# Vang kommune

## Saksframlegg

### Detaljregulering Klukkargrende - sluttbehandling

#### Gullik Wold(43/5), 31.07.2020

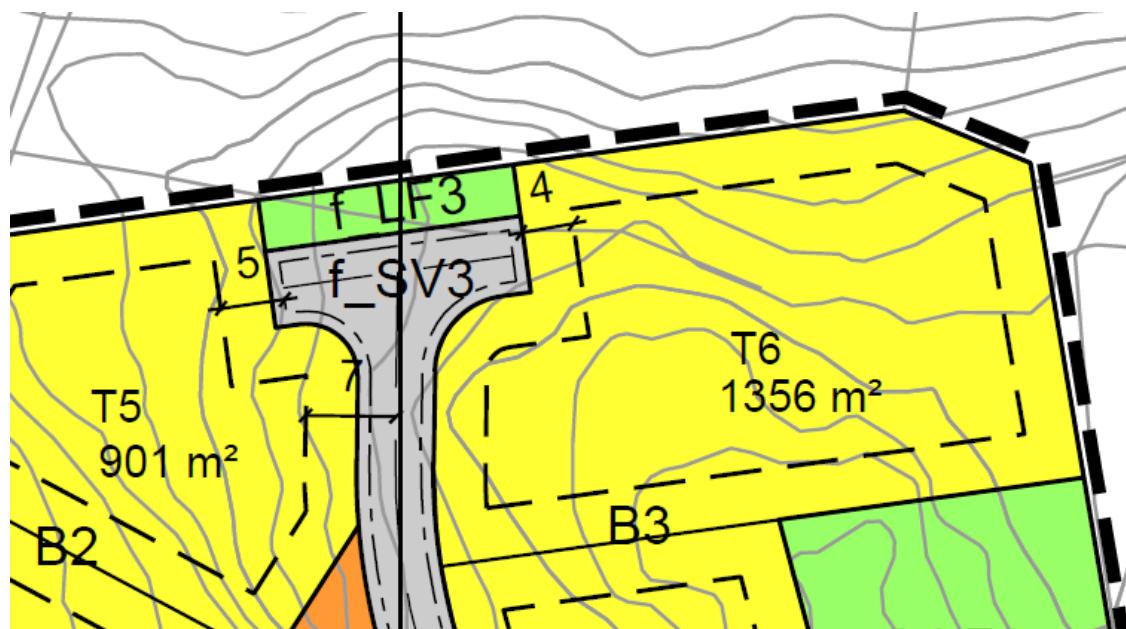
Gullik Wold er eigar av gnr.43 og bnr.5(43/5) som ligg rett nord for planområdet. Han meiner planforslaget vil kunne medføre skade og vesentleg ulempe for hans eigedom, og at planen vil legge føringar for framtidig bruk og utnytting av eigedommen. Til varsel om oppstart (planprogrammet)

fremma Gullik uro knytt til mellom anna rasfare av rydningsstein og auka avrenning av vatn mot 43/5, og kan ikkje sjå at planen har take tilstrekkeleg omsyn til desse bekymringane. Han meiner vurderingane i ROS-analysen er mangelfulle og presiserer at skrånninga ned mot 43/5 er bratt og at det er fare for at rydningsstein kan rase ned mot hus, og i verste fall folk, på eigedommen. I merknaden blir det presistert bekymring for at etablering av tilkomstveg, snuhammar og bygningar vil endre topografi og dreneringsbiletet, og at utsida av snuhammar vil bli nytta til snødeponi, noko som vil gje auka avrenning ned mot eigedommen. Han syner vidare til plan- og bygningslova § 28-1 om krav til sikker byggegrunn, og at planforslaget særskilt for tomt 6 og etablering av snuhammar som ligg heilt på eigedomsgrensa, ikkje er sikra tilstrekkeleg mot fare eller vesentlig ulempe for 43/5.

Eigar av 43/5 meiner planforslaget slik det er lagt til høyring er i strid med pbl. §§ 4-3(ROS-analyse), § 28-1(sikker byggegrunn) og byggeteknisk forskrift § 7-1 som m.a. omtalar at tilstøytane terrenget ikkje skal utsetjast for fare for skade eller vesentleg ulempe som følge av tiltak. Han meiner snuhammer for f\_SV3, tilkomstveg og tomt 6 må endrast for å redusere nemnde farar og ulempar for 43/5 til eit akseptabelt nivå.

I plankartet er snuhammer og tilkomstveg f\_SV3 fløtt 4 meter sørover, og den blir då liggjande 4 meter frå eigedomsgrensa til 43/5. Her er arealet flatare og det vil ikkje bli naudsynt med inngrep som vil gje auka fare for steinsprang mot eigedommen i nord. Arealet f\_LF3 blir regulert inn for å sikre at det ikkje blir etablert andre tiltak på arealet. Med auka avstand til den bratteste delen av rydningsrøysa vil også eventuell risiko og ulempa for 43/5 bli vesentlig redusert. Snø og snørydding vil også då kunne handterast innanfor plangrensa. Deler av byggegrense for tomt T6 er også fløtt sørover og utvida mot flatare terrenget i aust.

Tomt 6 ligg i skrånande terrenget, og fallet frå sør til nord er om lag 4 meter. Ut frå merknaden kan det sjå ut til at eigar av 43/5 er av den oppfatning at store deler av tomtene skal planerast og at det vil bli ei masseutfylling mot eigedommen. Syner her til føresegns 3.1.2 og 3.1.3. knytt til krav til utforming, høgder, tomt og terrenget, og då særskilt planomtala kap. 6.4 som blir gjeve juridisk verknad. Planen har eit særskilt fokus på god tilpassing til eksisterande terrenget. Kommunedirektøren kan ikkje sjå at tiltak på tomt 6 vil gje auka avrenning mot 43/5.

I tillegg til endringar i plankartet er det lagt til eit punkt i føresegns 2.1.2. knytt til at det ved søknad om tiltak på tomtene T5 og T6 særskilt skal vurderast at krav sett i pbl. § 28-1 om sikker byggegrunn er tilfredsstilt. Krav sett i pbl. § 28-1 er generelt sett uansett ein føresetnad for å få løyve til tiltak.

I føresegn 3.2.1 er det lagt til eit nytt kulepunkt om at tilkomstveg f\_LF3 skal utformast med svakt fall mot vest for å sikre at overvatn leia vekk frå f\_LF3.

Kommunedirektøren meiner ein med endringane i plankart og føresegn tek tilstrekkeleg omsyn til merknadane frå eigar av 43/5, og tek elles merknaden til orientering.
